CASA DE LAS FLORES
SECUNDINO ZUAZO 1930

BANDEJAS DE TERRAZAS ESQUINA RP

A.003.01

Bandejas de terrazas de Meléndez Valdés 59

Detalle aproximado de bandejas restaurada de acuerdo a la morfología original. Babero, goterón, salto de sección... Todos elementos para lograr una sensación liviana de la bandeja y expulsar el agua de lluvia de forma eficaz. MMN Arquitectos, Oct. 2003

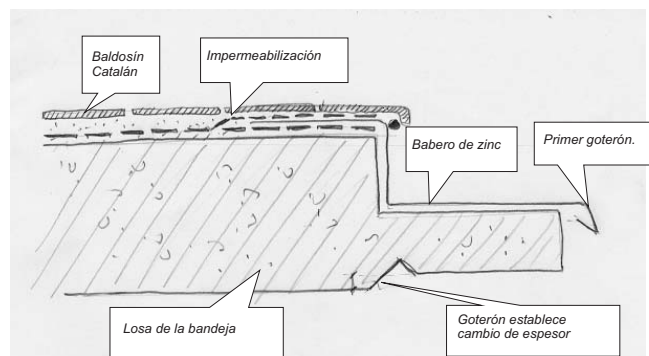
Se han reconstruido erróneamente, como en MV-59: realizando un regruessamiento a base de rasillones apoyado sobre un perfil de borde (L corrido), produciendo un canto plano y más grueso que el original.

La nueva versión reduce el número de elementos de protección contra el agua y añade un rasillón inexistente en el modelo original: una cámara entre el rasillón y la losa primitiva, que oculta si se producen, los posibles problemas de oxidación de la estructura metálica. No solo es una solución mala sino que puede ser hasta peligrosa.

La solución ante el engrosamiento de las bandejas no es otra más que la sustitución de este detalle por el de las losas originales, restaurándolas como las de MV-61, o concluir el trabajo comenzado en RP-72..
